PIANO PARTICOLAREGGIATO di iniziativa privata relativo alla
scheda di PRG n. 174 AREA COLOMBARINA - SUB COMPARTO B2

**PIANO PARTICOLAREGGIATO DI INIZIATIVA PRIVATA RELATIVO
SCHEDA DI PRG N. 174 AREA COLOMBARINA – SUB COMPARTO B2**

INTEGRAZIONI

Le presenti integrazioni sono conseguenti le richieste espresse in parere da parte di ARPAE con prot. SINADOC n.21034/2021 del 09/08/2021, di seguito dettagliate.

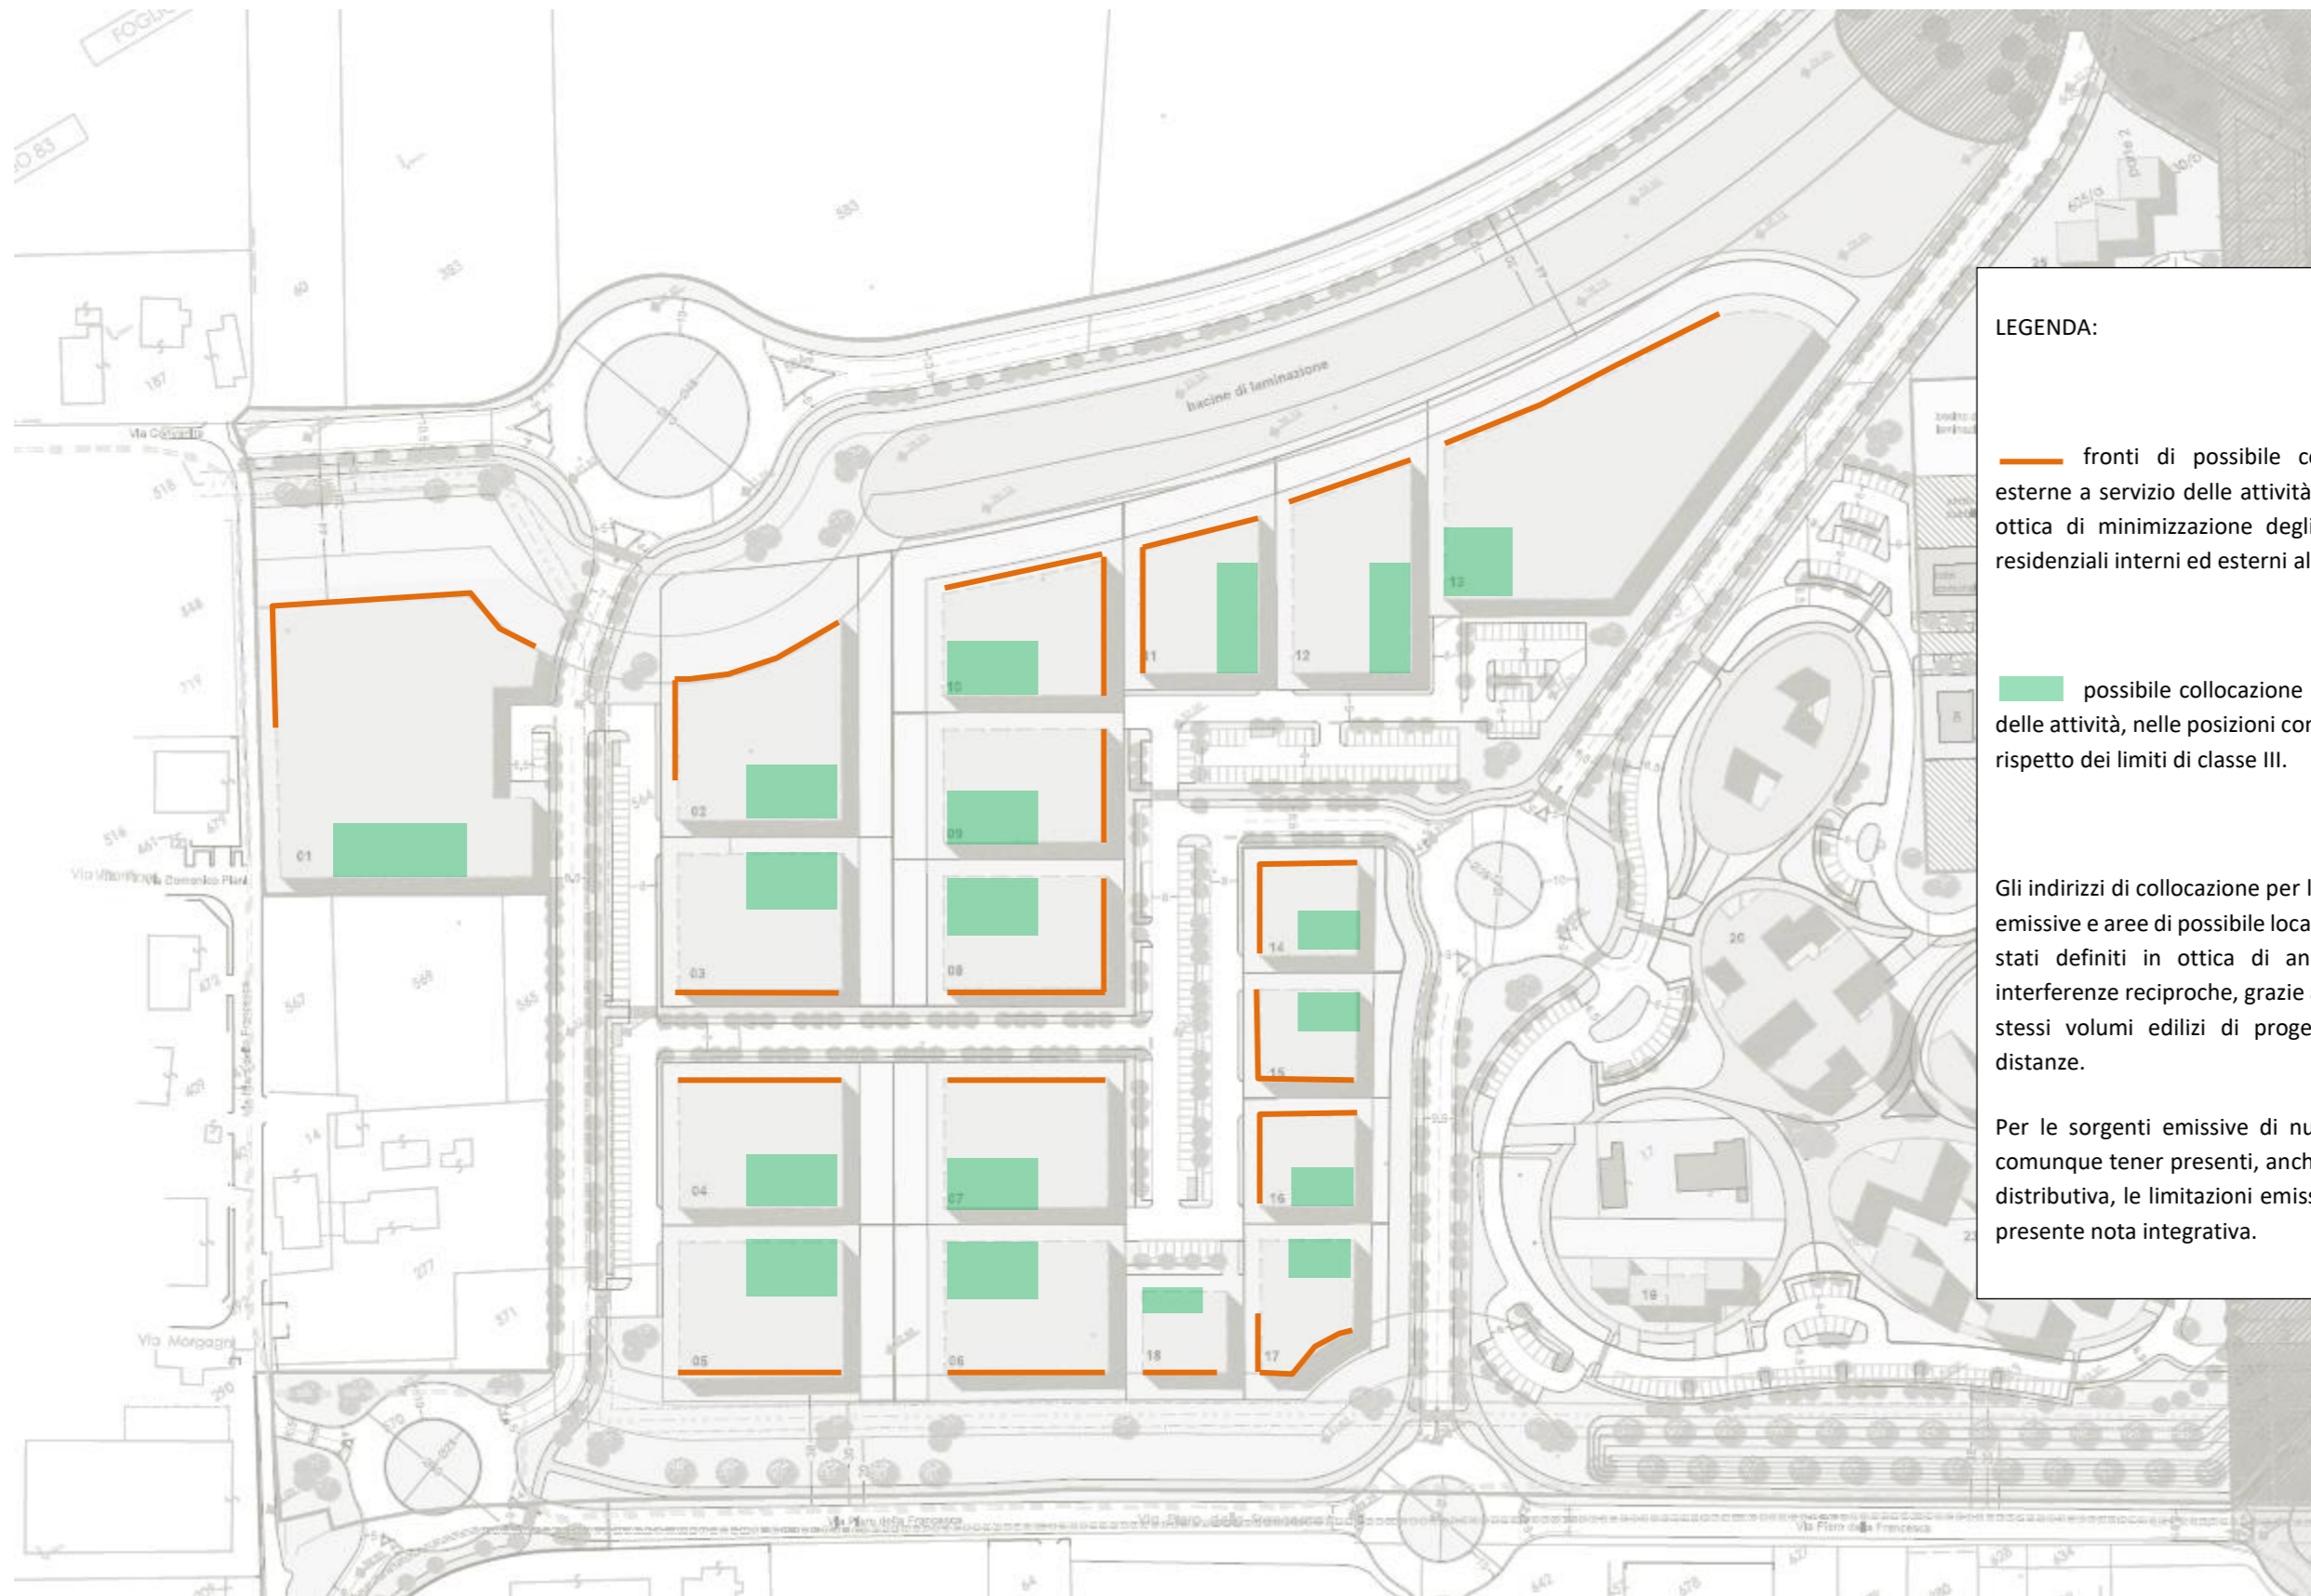
1. descrizione dettagliata delle tipologie di insediamento e rappresentazione in planimetria adeguata;
2. in riferimento alla previsione di inserire residenze nel lotto produttivo/artigianale B2a (*SUL complessiva pari a 50.859 mq dei quali circa 4.500 mq potranno essere utilizzati per le residenze legate alle attività nella misura di 250 mq di SUL per ogni attività insediata*), sia pur legate all'attività, si prospettano potenziali incompatibilità acustiche. Dovranno essere elencate le attività produttive, definite nello studio acustico "a basso impatto", e la disposizione planivolumetrica che si intende adottare per le residenze, in posizione di autoprotezione dalle sorgenti sonore, sia relative alle attività produttive, sia infrastrutturali (nuova bretella che verrà costruita in fregio al lotto B2a, ecc). Dovrà essere redatta una valutazione di clima acustico per tali residenze che, tenendo conto della futura posizione delle funzioni abitative e delle ipotetiche sorgenti sonore impiantistiche e infrastrutturali attuali e in progetto, dimostri un comfort acustico confacente all'uso abitativo (livelli di immissione assoluta massimo di classe III, rispetto o non applicabilità del limite di immissione differenziale diurno e notturno, tutte le bonifiche acustiche necessarie ed i vincoli da adottare per ottenere la compatibilità acustica);

3. i vincoli indicati nello studio acustico quali: l'inserimento di "attività a basso impatto", "compatibili dal punto di vista ambientale", si ritengono troppo generici e non sufficientemente cautelativi, al fine di evitare conflitti, a breve e lungo termine, per l'accostamento di funzioni incompatibili (residenziali e produttive) nel lotto B2a. Si ricorda infatti che l'obiettivo della Legge quadro dell'inquinamento acustico 447/95 è quello di risanare le situazioni di criticità acustica presenti nello stato di fatto sul territorio, e soprattutto di non crearne di nuove, evitando con una preventiva pianificazione e programmazione del territorio, l'insorgere di criticità future provocate dall'accostamento di funzioni incompatibili, pertanto a parere di questa Agenzia la creazione di-mix di funzioni può determinare situazioni di conflitto, a volte non risolvibili neppure attraverso l'introduzione di opere di mitigazione. L'insediamento di quote residenziali in prossimità o contiguità di attività produttive (per minimizzare le criticità acustiche, dovrà pertanto indicare le distanze minime fra edifici a differente destinazione d'uso, da adottarsi in fase di progettazione definitiva, e ogni altra soluzione idonea: distanza dalle sorgenti sonore dalle residenze, fronte delle residenze orientato verso le sorgenti sonore dotato di pareti cieche, spegnimento delle sorgenti sonore impiantistiche in TR notturno, installazione di impianti esclusivamente a bassa emissione o silenziati, collocazione delle sorgenti in posizione protetta e schermata, individuazione e dimensionamento, fin dalla fase di PUA, con una visione estesa e coerente a tutto il comparto, di interventi/accorgimenti di mitigazione acustica efficaci, ecc.

Solo a titolo di indirizzo e a dimostrazione della fattibilità dell'intervento, si individuano di seguito alcune indicazioni localizzative di massima, per il posizionamento degli usi abitativi presso l'area produttiva di progetto, individuando le posizioni più protette, rispetto agli indotti della viabilità di perimetro, unica sorgente d'impatto oggi nota (a titolo di cautela si fa riferimento allo scenario d'impatto futuro, di cui all'allegato B delle presenti integrazioni, in cui l'indotto da traffico si assume essere massimo, riferendolo allo scenario viabilistico di proiezione a 10 anni).

Oltre ad individuare la posizione ottimale per gli usi abitativi, a complemento di tale indicazione di indirizzo, si individuano anche le aree complementari entro cui posizionare i possibili impianti esterni, in ottica di minimizzazione delle potenzialità d'impatto reciproco, rispetto ai suddetti ipotetici fronti residenziali.

Si suggerisce infine, in linea di massima, di evitare affacci abitativi verso la futura Nuova Trasversale Nord, pur avendo verificato che il relativo impatto (vedasi allegato B alle presenti integrazioni) sarebbe comunque compatibile anche per tale funzione, sia nello scenario di progetto a 1 che a 10 anni.

Sarà poi cura del singolo attuatore, a fronte del proprio progetto insediativo sul lotto, dimostrare la definitiva compatibilità acustica dell'intervento, come da indicazioni dell'art. 3.3 delle NTA, indipendentemente dal recepimento dello schema distributivo seguente, che ripetiamo essere solo esemplificativo e dimostrativo in quanto alla possibilità di insediare residenze in loco, nel rispetto dei limiti di classe III, pur mantenendo l'area in classe IV.

- fronti di possibile collocazione delle sorgenti esterne a servizio delle attività di futuro insediamento, in ottica di minimizzazione degli impatti verso i recettori residenziali interni ed esterni all'area.
- possibile collocazione degli usi abitativi a servizio delle attività, nelle posizioni compatibili a veder garantito il rispetto dei limiti di classe III.
